**Artikel:** Die Bebauungspläne für das Spitalackerfeld in Bern  
**Autor:** O.W.  
**DOI:** <https://doi.org/10.5169/seals-26721>

### Die Bebauungspläne für das Spitalackerfeld in Bern.

Abb. 1. Projekt der städtischen Baudirektion.

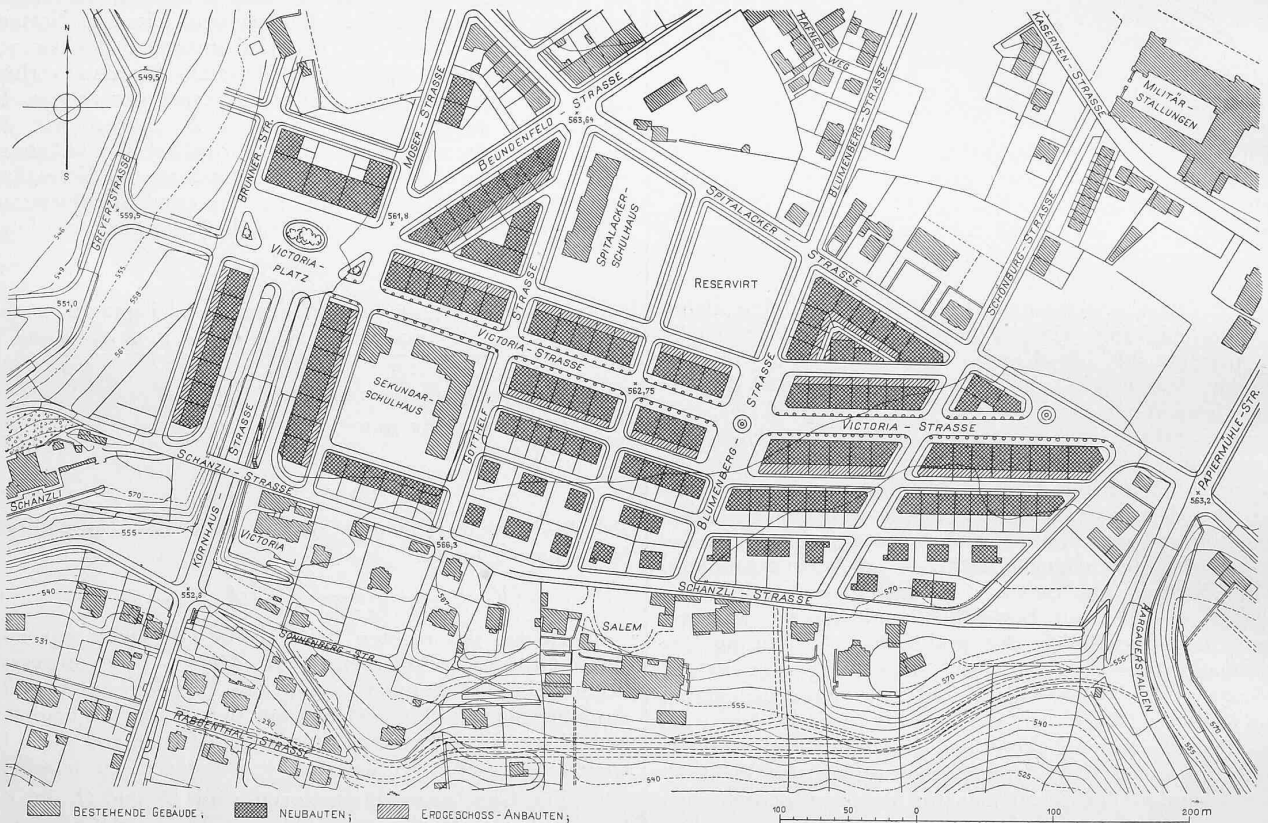
Der vom Stadtbauamte ausgearbeitete Plan (Abb. 1) bietet vom Verkehrsstandpunkt aus eine gute Lösung mit Ausnahme der zu engen östlichen Einmündung der Spitalackers'rasse in die Papiermühlestrasse, wo sechs Strassen zusammentreffen. Der im Plane des Stadtbauamtes vorgesehene *Bruch in der Mitte der Viktoriastrasse wird als unschön bezeichnet*, und an Stelle dieses *Bruches* eine sanfte Strassen-Biegung dringend empfohlen, wobei die Häuser-

Die *Strassenrichtungen* des vom Stadtbauamt ausgearbeiteten Planes sind beizubehalten mit Ausnahme eines Teiles der Schönburgstrasse, bei der durch eine Richtungsänderung bei den Bauparzellen stumpfe und spitze Winkel vermieden werden können.

fronten selbst gerade sein können (Abb. 2). Es wird also eine polygone Gestaltung dieses Strassenstückes zwischen der Blumenberg- und Schönburgstrasse gewünscht, ähnlich den in der grossen Mehrzahl ebenfalls polygonen Strassenzügen der Altstadt. In längerer Ausführung empfiehlt der Bericht sodann die Anlage geschlossener Plätze, an denen schöne öffentliche oder private Bauten zu ihrer vollen architektonischen Wirkung gelangen und in denen die Quartierbewohner eine Art von gesellschaftlichem Sammelplatz finden dürften, d. h. von Plätzen, die ganz gut an den Verkehrsadern liegen können, aber nicht von diesen durchschnitten werden sollen, gemäss dem Satze „Nicht die Polizei, sondern der Städtebauer soll dafür sorgen, dass der Durchgangsverkehr die Plätze meidet“. Derartige Platzanlagen werden sich zur Erstellung von Arkaden mit Verkaufsmagazinen usw. in vorzüglicher Weise eignen.

Für die *Breite der Strassen, Trottoirs, Vorgärten und Plätze* werden folgende Vorschläge gemacht: Auf der Viktoria-Strasse sollen die Fahrbahn 11 m, die Trottoirs 4 m, die Vorgärten 3 m betragen, was einen Baulinienabstand von 25 m ergibt. Wo Lauben vorgesehen sind, ist eine Breite der Fahrbahn von 14 m und der Trottoirs von 2 m, somit ein Baulinienabstand von 18 m festgesetzt. Die Lauben selbst sind einschliesslich der Pfeiler 4 m breit angenommen. Hinsichtlich der Abmessungen der Plätze sei auf den Plan (Abb. 2) verwiesen. Bei den übrigen Strassen werden keine Abänderungsvorschläge gemacht; dagegen wird der Wunsch ausgesprochen, dass die Nebenstrassen und Wege nicht breiter angelegt werden, als der geringe Verkehr benötigt, weil sie sonst leicht unbelebt und öde aussehen und Anlage- sowie Unterhaltungskosten erfordern würden, die nicht begründet wären. An einigen Stellen mit unbedeutendem Verkehr sind an Stelle von offenen Durchführungen der Strassen und Wege *Durchfahrten* unter den Häusern vorgesehen, da Gewicht darauf gelegt wird, die ästhetische Wirkung der geschlossenen Häusermassen nach Möglichkeit zu sichern. Zur Erzielung grösster Geschlossenheit des Strassenbildes sollte auch die häufige Anwendung einseitiger Häuserblöcke vermieden und dafür mehr *grössere Häuserviertel* vorgesehen werden, allerdings mit möglichst grossen Hofanlagen, die die Sonne ungehindert überfluten kann. Die *geschlossene, städtische Bauweise* wird für das ganze Quartier als zweckentsprechend und empfehlenswert erachtet.
